**ESTUDO DE IMPACTE AMBIENTAL DA CENTRAL
FOTOVOLTAICA DE PEREIRO**

Elementos Adicionais

Suggestion Power, Lda.

Os elementos adicionais apresentados têm como objetivo responder, cabalmente, ao ofício com a referência S032704-201805-DAIA.DAP | DAIA.DAPP.00057.2018, da Agência Portuguesa do Ambiente, e que constitui o Anexo 1 deste Documento.

Figura 2.1 – Tipologia dos apoios a utilizar (família Q)

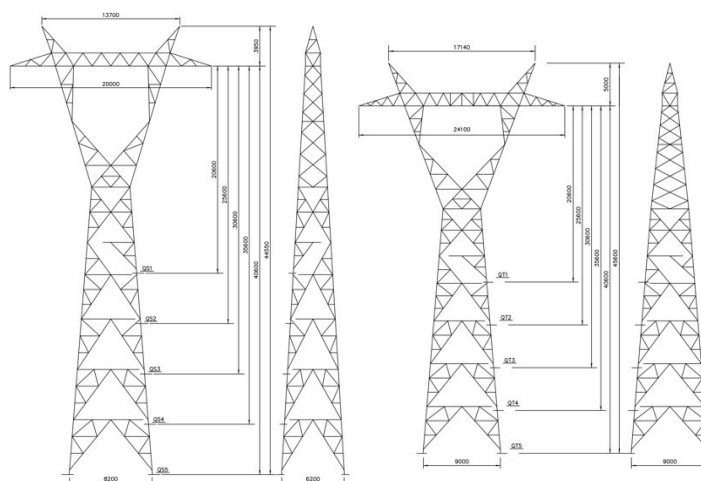
2.10) Proceder à descrição das características da linha elétrica de ligação à subestação de Alcoutim, incluindo a tipologia dos apoios, a localização aproximada e o número de apoios estimados, as ações decorrentes da sua manutenção e as operações de controlo/manutenção da vegetação ao longo do corredor.

Em toda a extensão do projeto os condutores são dispostos em esteira horizontal.

A família dos apoios que serão utilizados neste projeto e respetivas fundações estão licenciados pela REN, S.A. como elementos tipo das linhas da RNT.

As fundações serão constituídas por quatro maciços independentes em betão, com sapata em degraus, chaminé prismática e armadura em aço.

Figura 2.2 – Traçado da Linha Pereiro-Solara4 (azul) e Linha Tavira – Pueblos (a branco – linha REN)

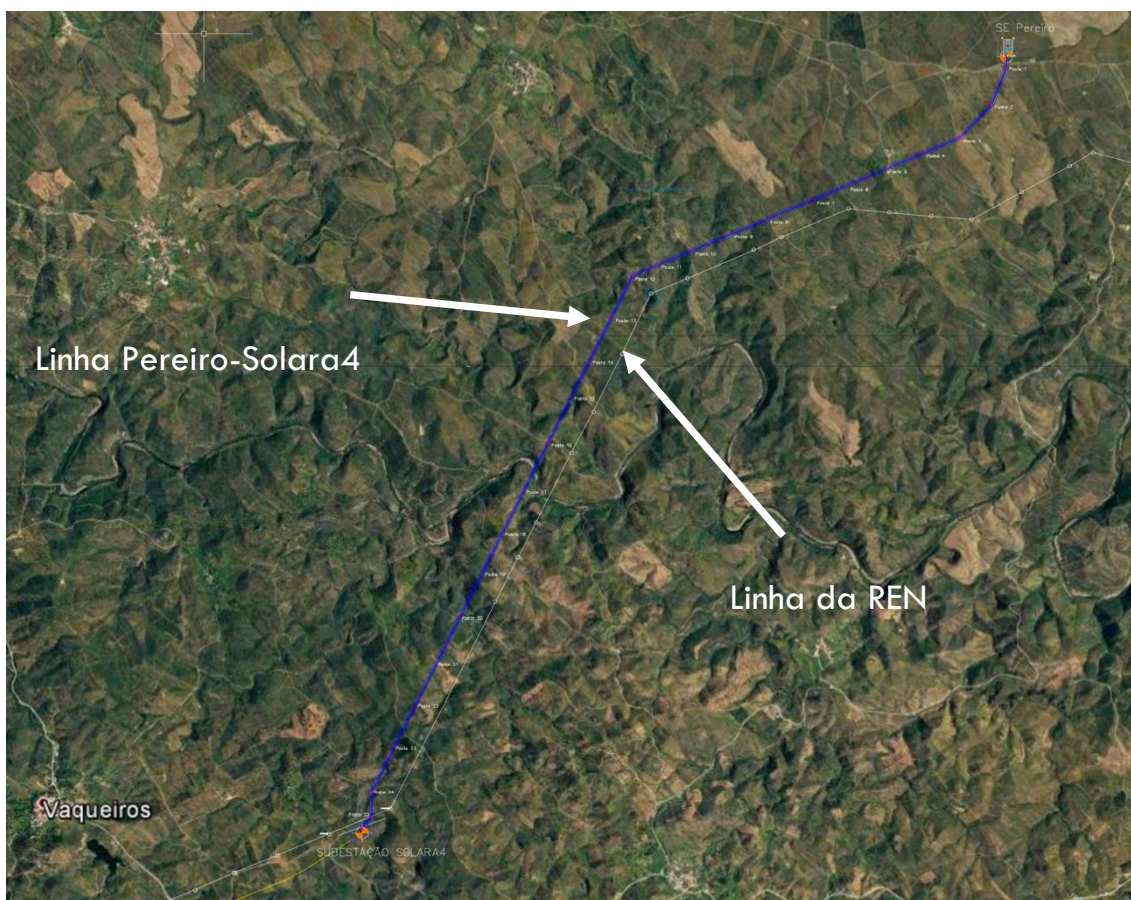
2.9) Reformular a representação da linha elétrica de ligação entre a subestação prevista no projeto e a subestação da Central Fotovoltaica de Alcoutim, de forma a apresentar a localização dos apoios previstos, bem como a quilometragem da linha.

A linha terá um comprimento de aproximadamente 8,8 km, com um vão médio equivalente de 364,66 metros e 25 apoios.

O traçado da linha teve por base uma faixa de 400 metros, tendo-se procurado que esse mesmo traçado acompanhe a atual linha da REN Tavira – Pueblos a 400 kV, mantendo-se um afastamento entre as duas linhas de aproximadamente 150 metros. A decisão definitiva do traçado da linha será efetuada após o conhecimento dos dados que serão obtidos durante o levantamento topográfico.

O traçado apresentado na figura abaixo foi decidido com base em dados topográficos obtidos através da aplicação informática “Global Mapper”.

O cruzamento da linha Pereiro-Solara com a linha da REN, SA a 400 kV junto à subestação de Solara4 deve realizar-se de modo a garantir as distâncias regulamentares, passando a linha de Pereiro-Solara inferiormente à linha da REN. O ponto de cruzamento deverá ser efetuado a cerca de 160 metros do apoio nº 22 da linha da REN (vão 21-22).

Figura 2.3 – Vista em corte das mesas fotovoltaicas

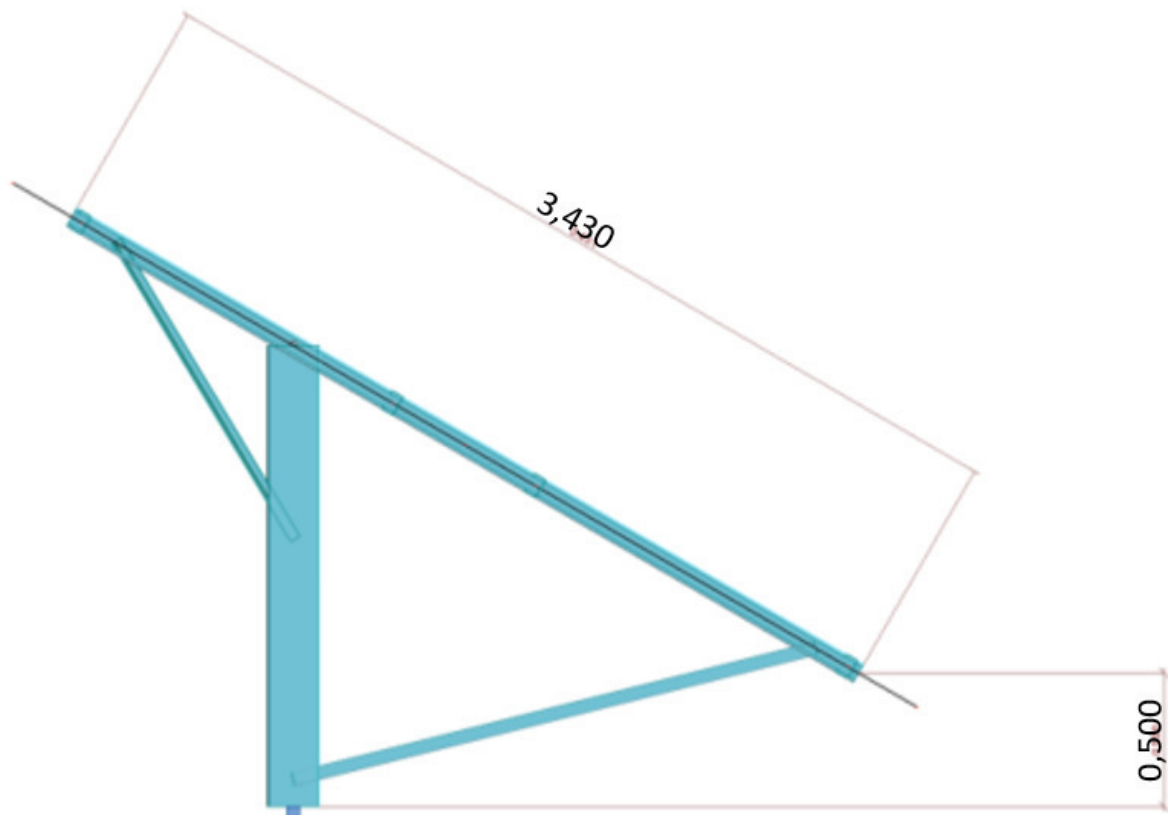
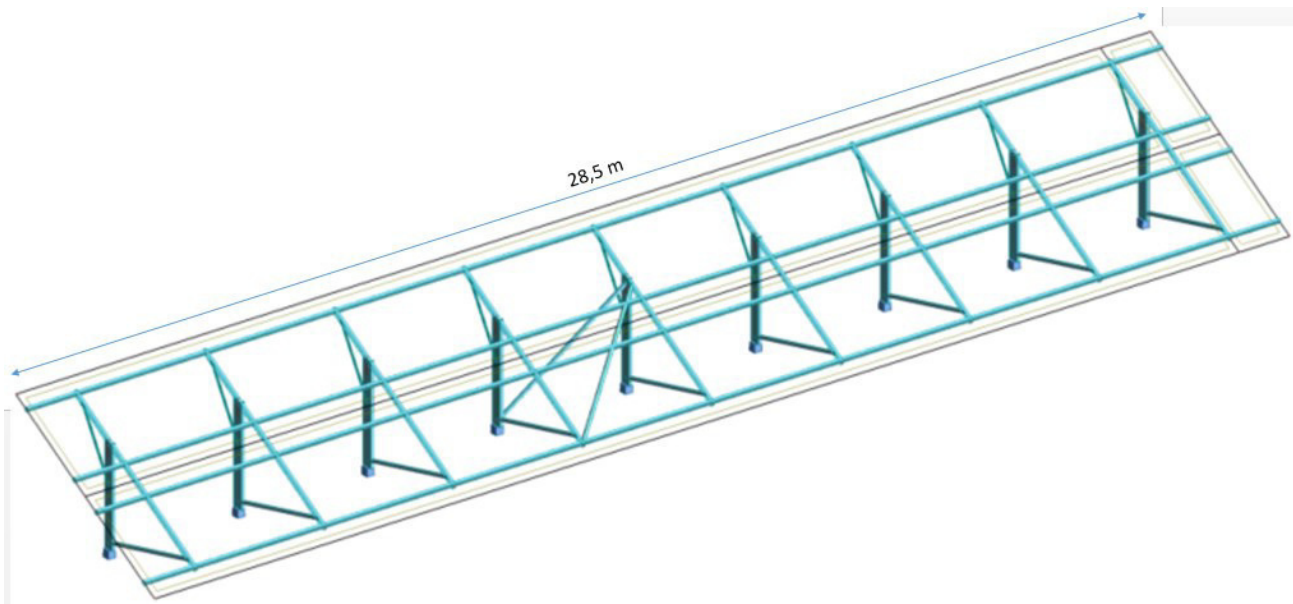
2.12) Esclarecer quanto à largura total, de cada linha de módulos fotovoltaicos, não legível na figura da pág. 74 do relatório síntese.

A estrutura das mesas fotovoltaicas obedece às seguintes características:

- Inclinação da estrutura: 25°
- A estrutura está suportada em estacas.
- Matriz de 2 por 28 módulos fotovoltaicos com área ocupada de sensivelmente 28x4 (+5%) mediante dimensão do módulo.
- Posição dos módulos na estrutura: vertical ou horizontal
- N° de filas por estrutura: 2
- Altura mínima ao solo: 0.5 metros
- Altura máxima ao solo: 2,5 metros

Figura 2.5 – Tipo de vala de atravessamento de estradas

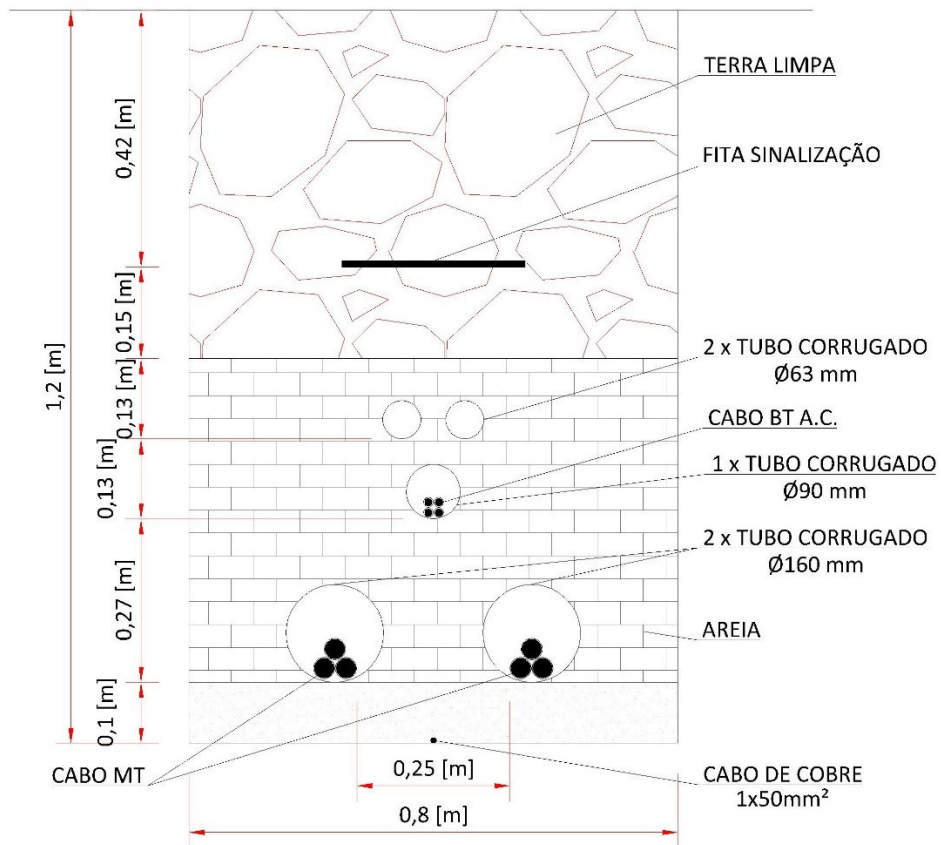
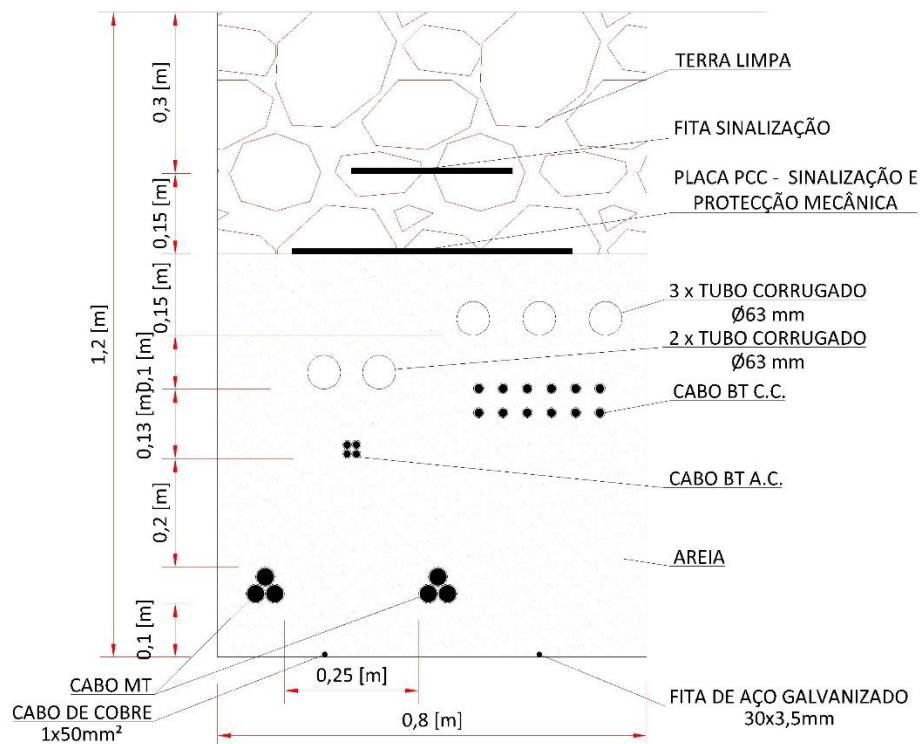
2.19) Apresentar a planta geral da rede de cabos de média tensão com indicação se a rede será desenvolvida em vala ou em percurso aéreo e qual a sua extensão. Caso seja desenvolvida em vala, apresentar o desenho de pormenor da vala de travessia das estradas referidas (EN 124 e EM 507).

Apresenta-se no Desenho 1 a rede de cabos de média tensão. Toda a rede desenvolve-se em vala, incluindo as zonas de atravessamento de estradas.

Nas Figuras 2.5 e 2.6 apresentam-se os pormenores das valas ao longo da Central Fotovoltaica e nos atravessamentos das estradas.

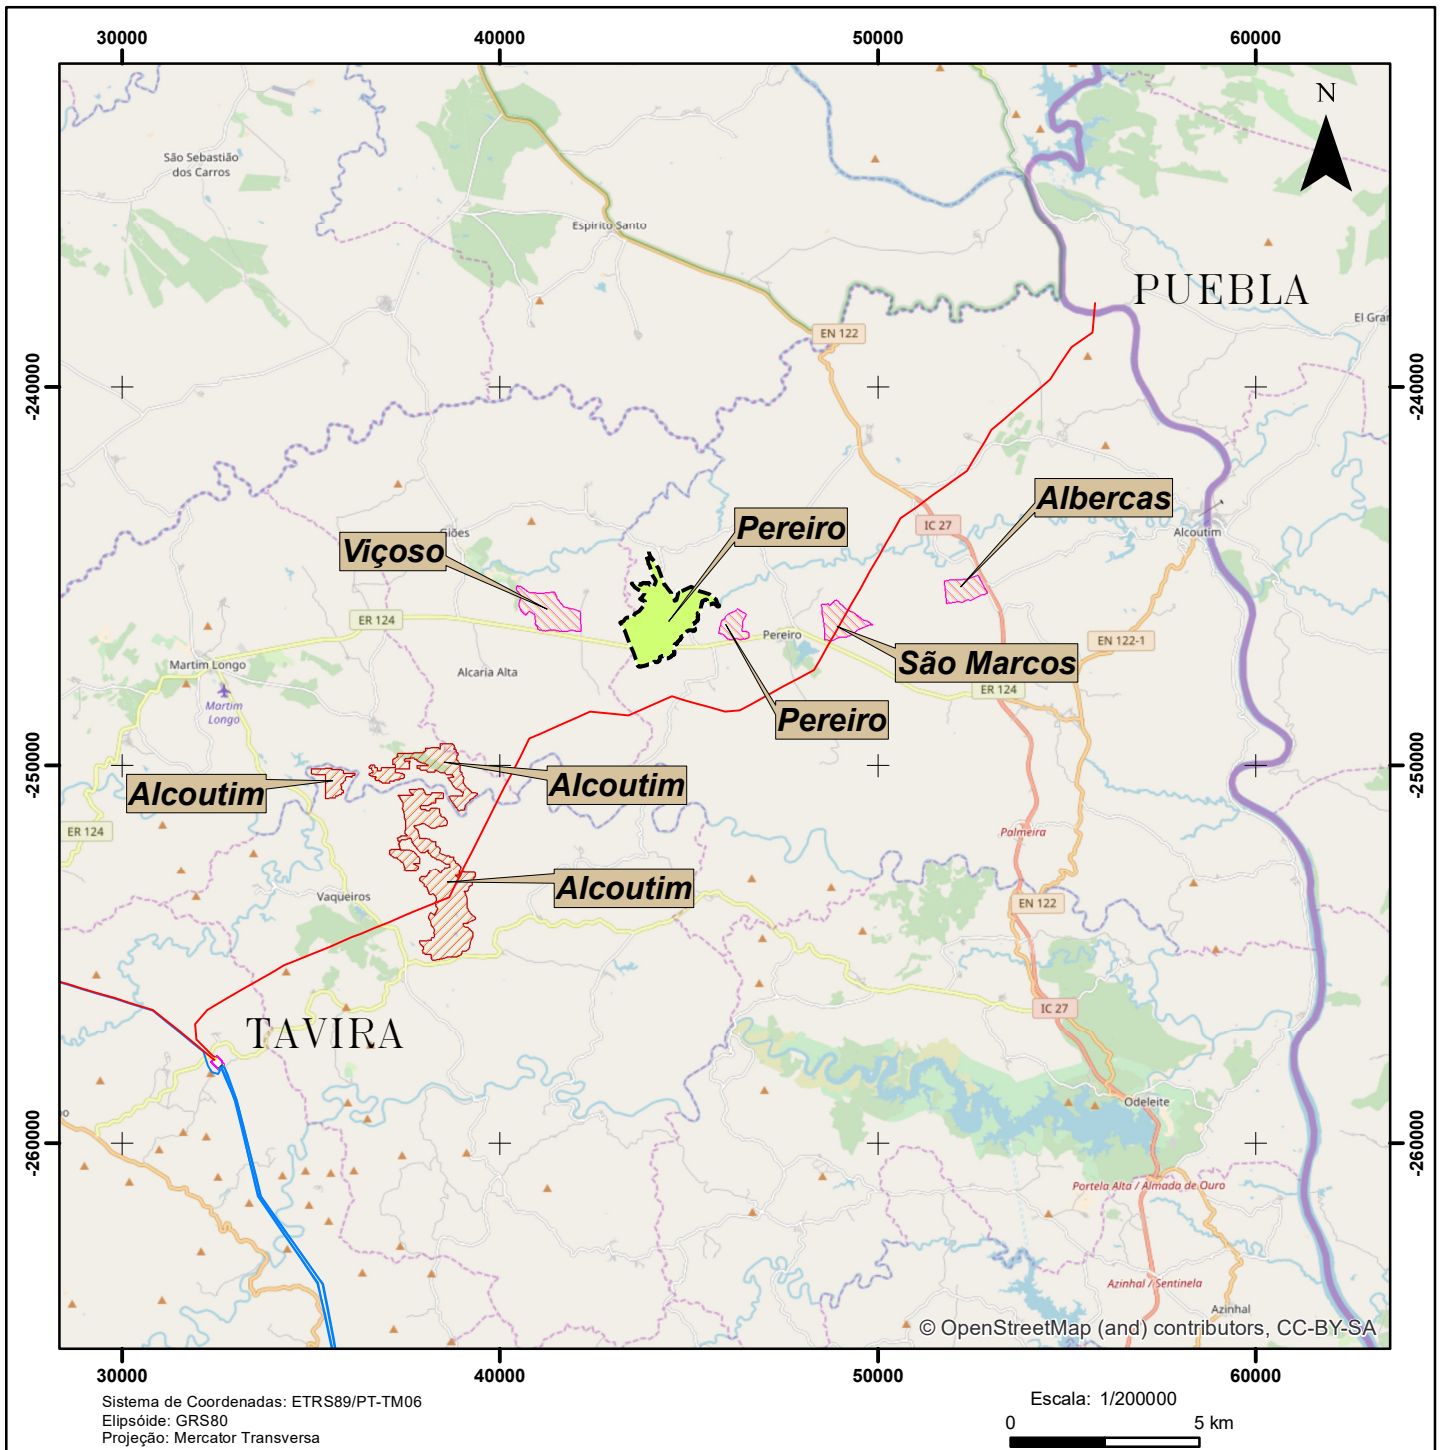
- 5.1) *Apresentar carta com a localização de outros projetos e infraestruturas existentes na envolvente da Central Fotovoltaica de Pereiro (Suggestion Power, em avaliação) que concorram para a cumulatividade de impactes. Destacam-se desde já a Central Fotovoltaica de Alcoutim (Solara4), a Central Fotovoltaica de Viçoso (Muki) e a Central Fotovoltaica de Pereiro (Muki), bem como outras centrais solares e outras linhas de transporte de energia previstas para o concelho de Alcoutim, sujeitas a AIA ou não.***

Apresenta-se na Figura 2.11 a localização de outros projetos e infraestruturas existentes na envolvente da Central Fotovoltaica de Pereiro.

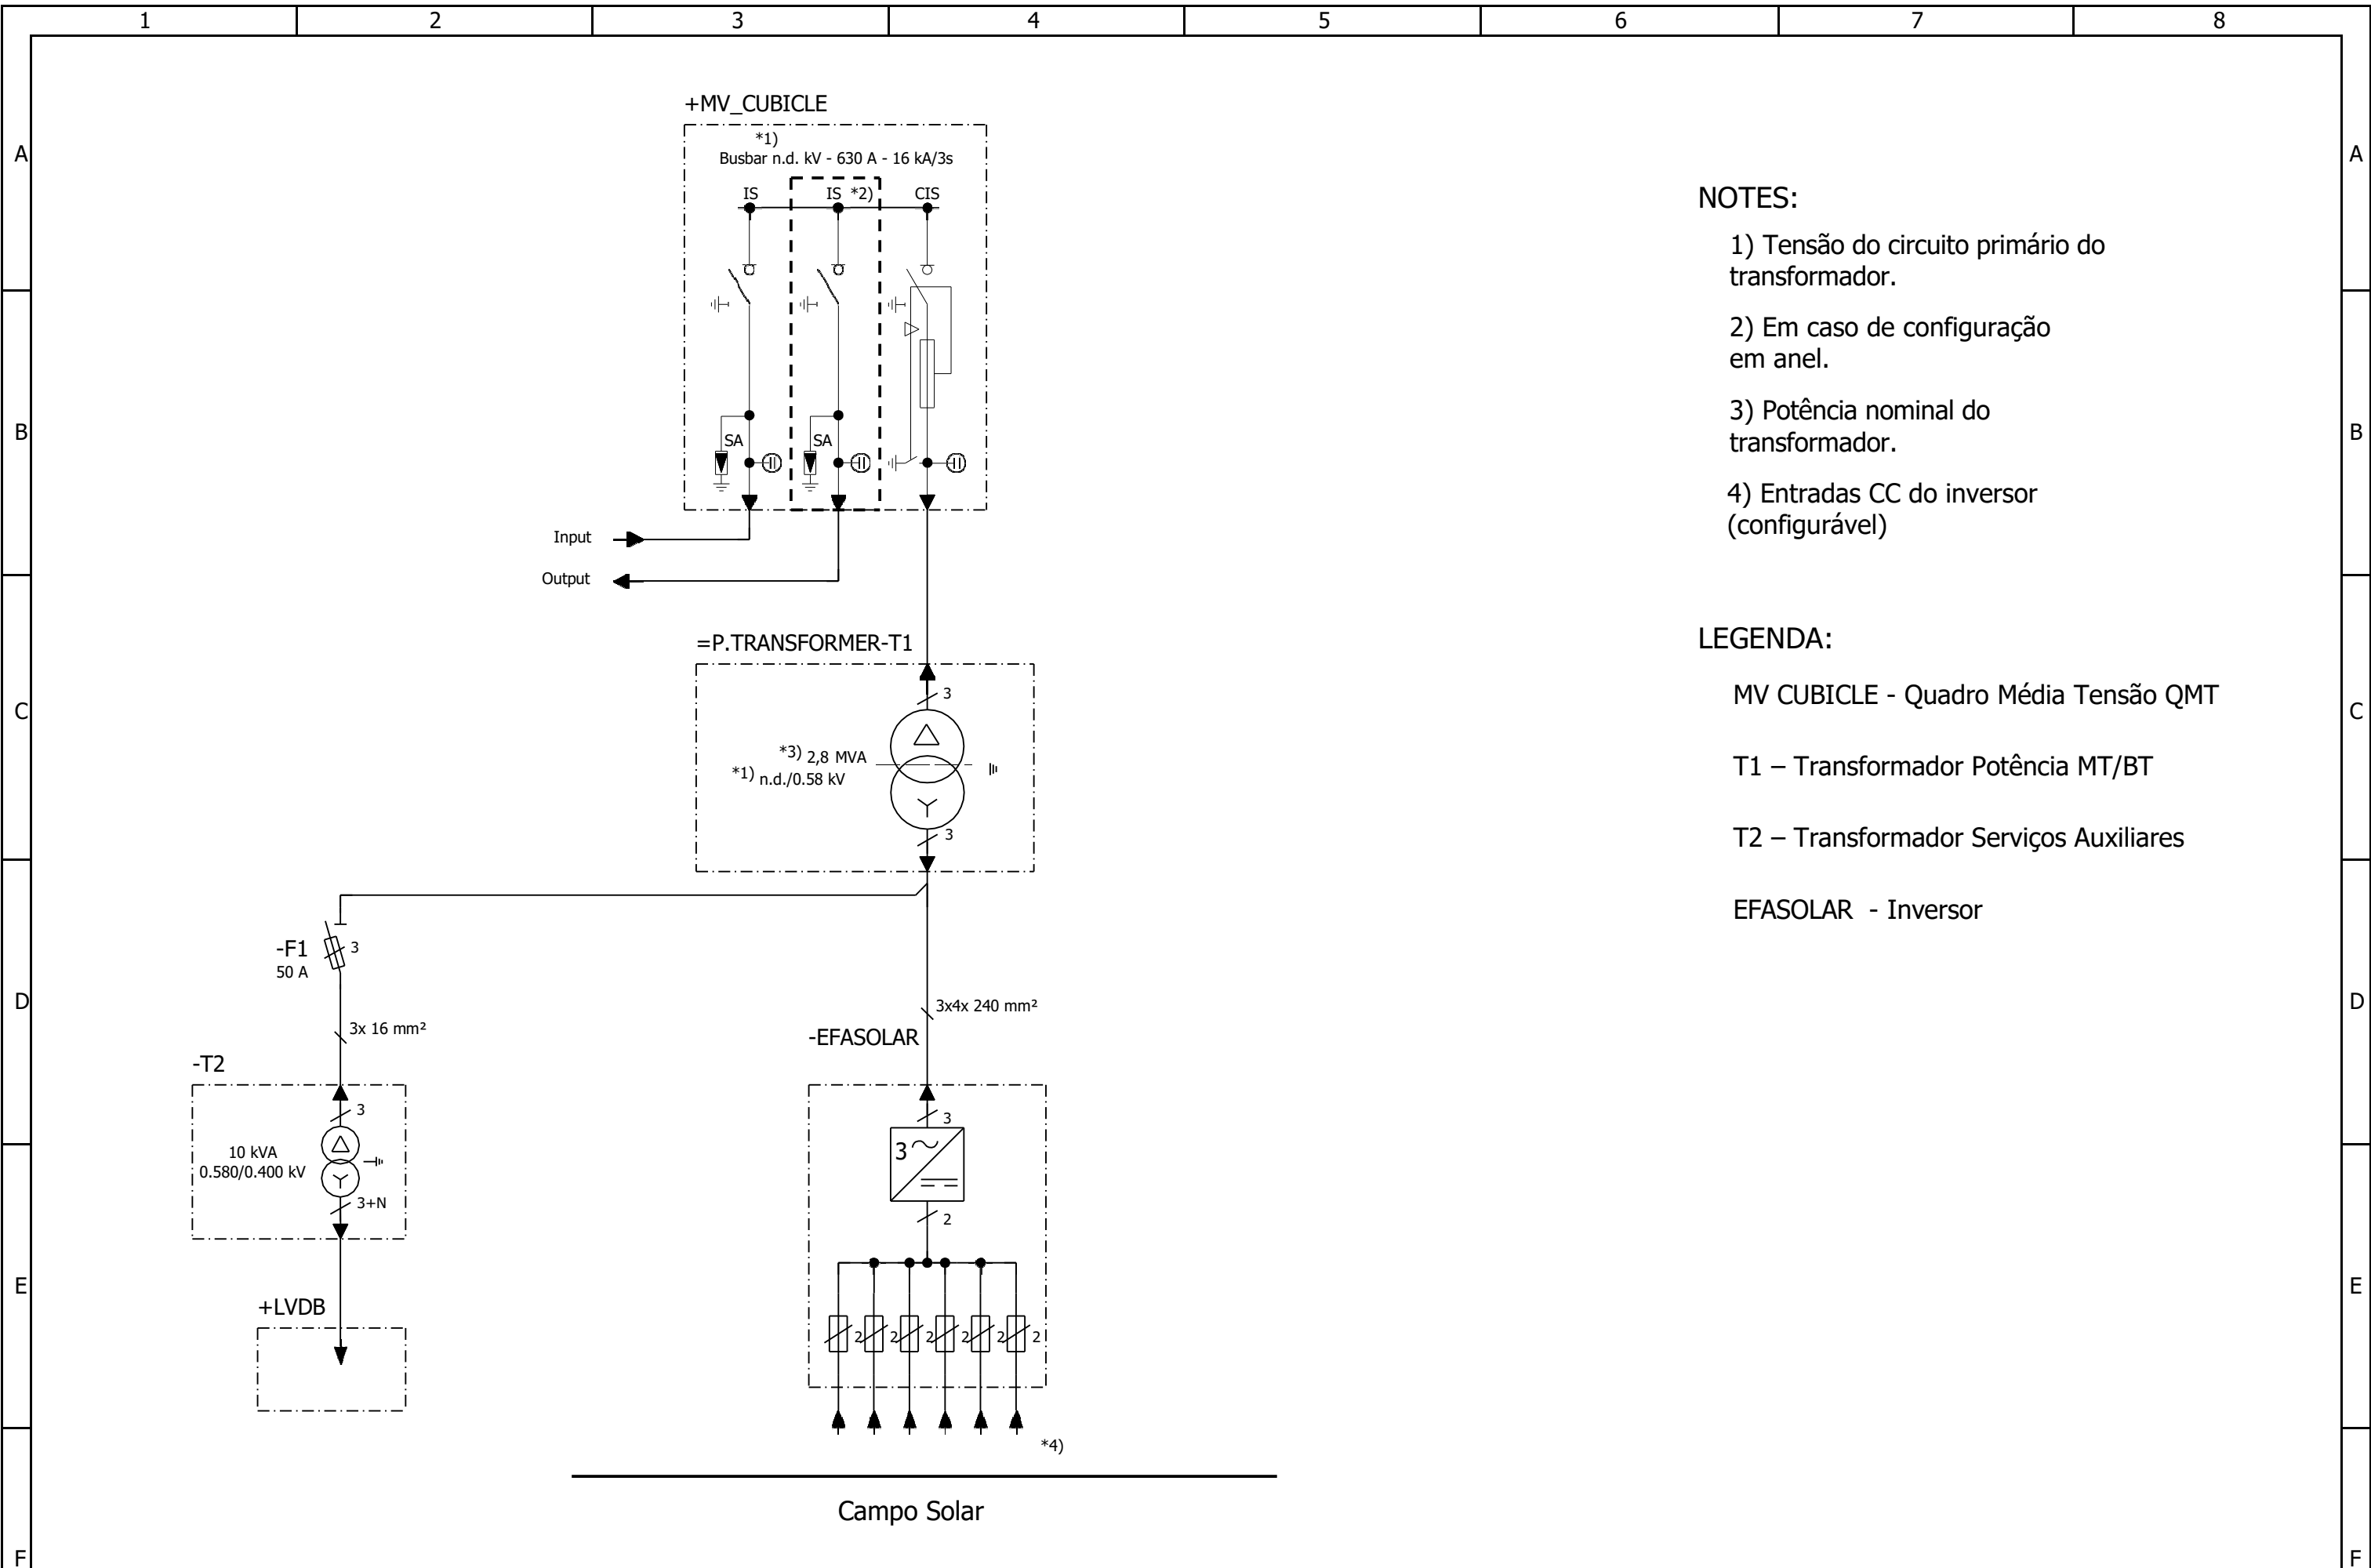
2.18) Apresentar um esquema unifilar de pormenor dos postos de transformação.
